**Objet : Rapport de visite + schéma**  
**Contrôle de bon fonctionnement de votre installation d'assainissement autonome**

### RAPPORT DE VISITE SUR LE SYSTEME D'ASSAINISSEMENT NON COLLECTIF COMMUNE DE SOMBRUN

**N° dossier : SOM/DIAG65/16/ROCp/3451**  
**Adresse de l'immeuble : 4 RTE DE LAHITTE**  
**Commune : SOMBRUN**  
**Section et n° parcelle(s) : NC**  
**Date de réalisation de l'assainissement : 2008**

**ROCHE Philippe** **SOMBRUN**  
SCHEMA DE PRINCIPE DU DISPOSITIF D'ASSAINISSEMENT NON COLLECTIF

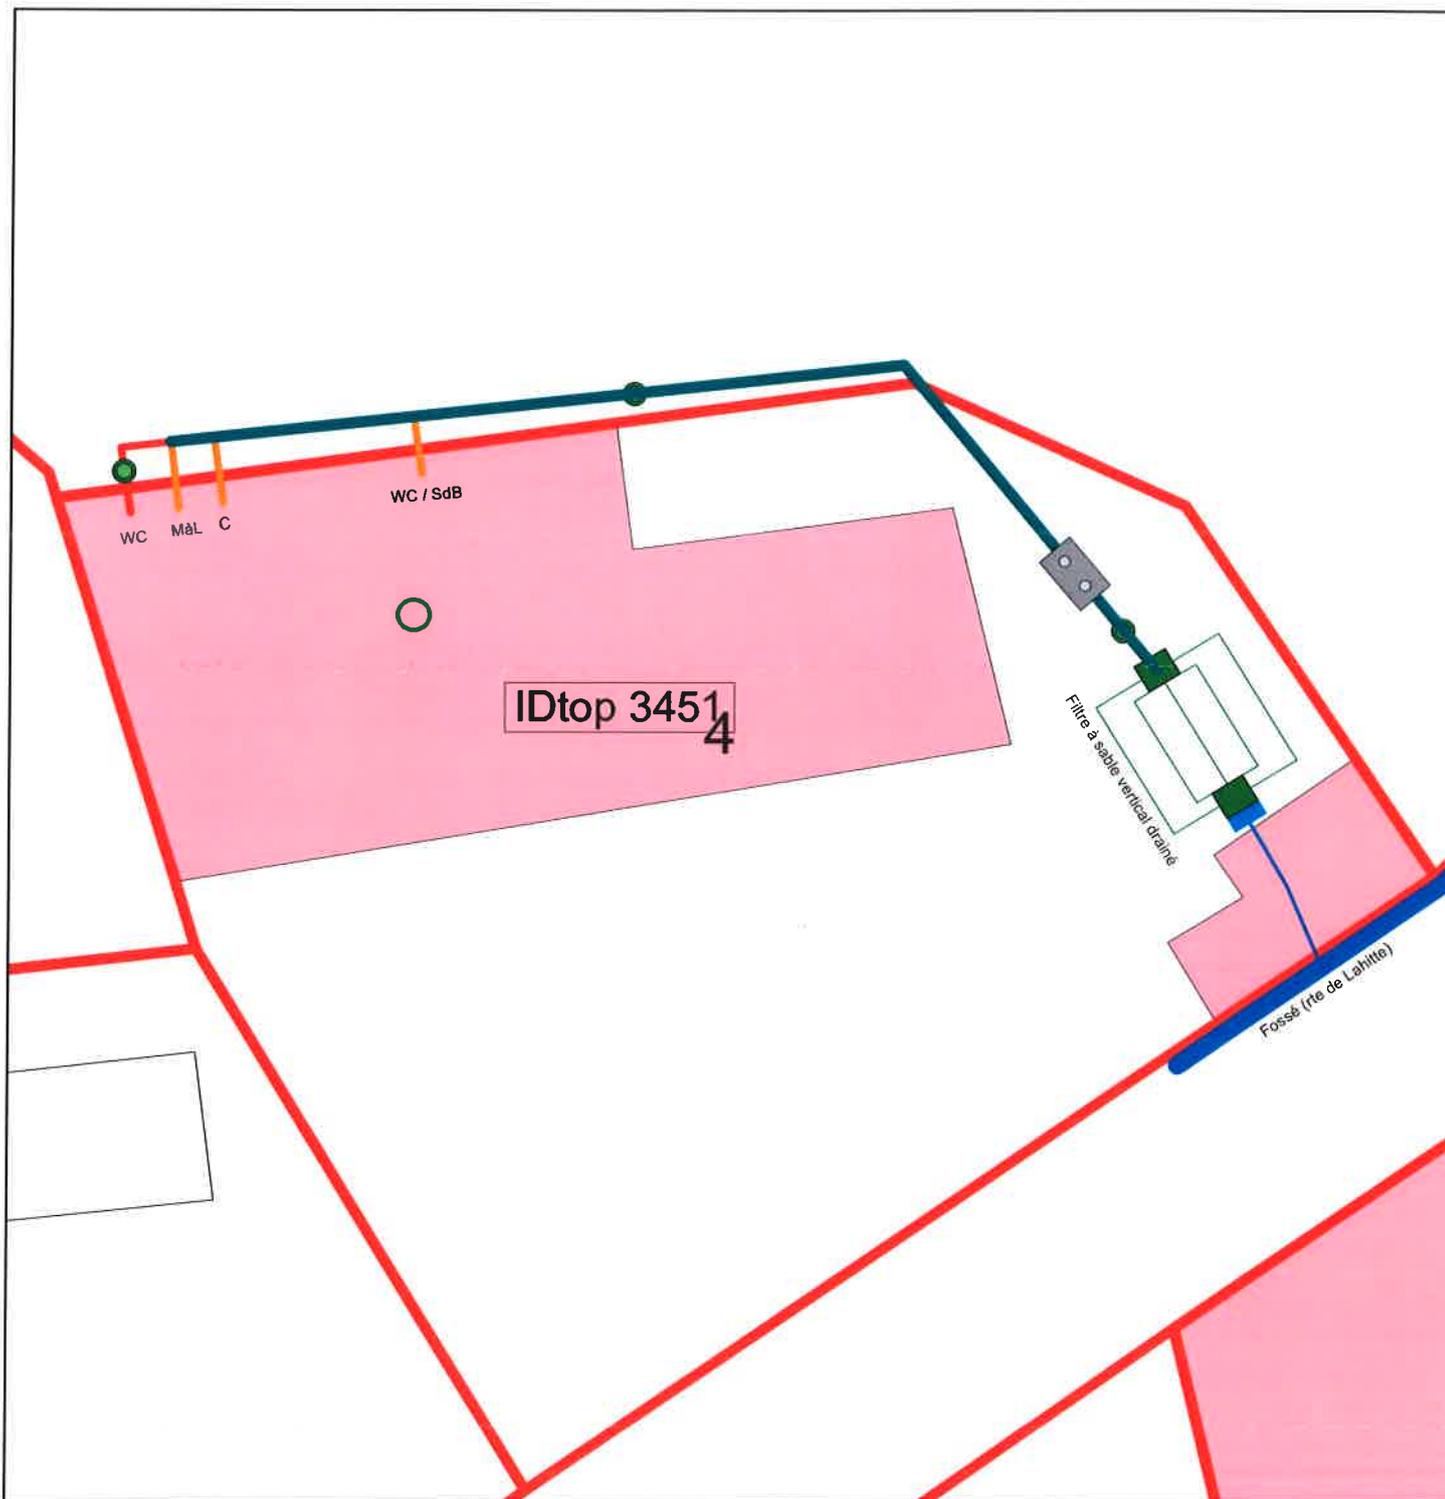
EVALUATION DU DISPOSITIF :			
<i>Selon le tableau de correspondance de l'arrêté du 27 Avril 2012 / téléchargeable sur : <a href="http://www.va-environnement.fr/images/Arrete_ministeriel_27_avril_2012_controle_des_ANC.pdf">http://www.va-environnement.fr/images/Arrete_ministeriel_27_avril_2012_controle_des_ANC.pdf</a></i>			
	OUI	NON	Travaux à réaliser dans un délai de 4 ans (1 an dans le cadre d'une transaction immobilière)
Zone à enjeux environnementaux		X	
Zone à enjeux sanitaires		X	
Absence d'installation		X	
Installation non-conforme : - Installation présentant des dangers pour les personnes - Installation présentant des défauts de structure ou de fermeture - Installation présentant un risque avéré de pollution de l'environnement - Installation incomplète ou significativement sous-dimensionnée ou présentant des dysfonctionnements majeurs		X X X X	
Installation présentant un défaut d'entretien, une usure ou un problème de fonctionnement	X		<ul style="list-style-type: none"> <li>- Préfiltre à entretenir</li> <li>- Nettoyer les dépôts dans le regard de répartition de la filière de traitement</li> <li>- Mise en place d'un extracteur statique sur la ventilation primaire</li> <li>- Mise en place d'un extracteur éolien sur la ventilation secondaire</li> </ul>

COMMENTAIRES:
<p><b>Le béton du regard de la fosse toutes eaux est attaqué (précipité blanchâtre). L'origine de ce phénomène de corrosion est la production d'hydrogène sulfuré (H<sub>2</sub>S) issu de la décomposition des boues. Ce phénomène s'aggrave quand l'ensemble des eaux vannes et ménagères sont mélangés dans le même dispositif. Cela prouve que la ventilation de la fosse n'est pas efficace, elle ne permet pas une évacuation suffisante de ces gaz. Il faut brancher la ventilation en sortie de fosse, diamètre 100 mm, et remonter le tuyau au-dessus du toit, équipée d'un extracteur éolien. Un entretien régulier s'impose pour garantir la perennité du dispositif d'assainissement.</b></p> <p><b>Pour toutes informations complémentaires, le SPANC se tient à votre disposition.</b></p> <p style="text-align: center;"><i>Ce contrôle, attestant du fonctionnement de votre installation, est un contrôle périodique qui sera réalisé dans une moyenne de 8 ans</i></p>
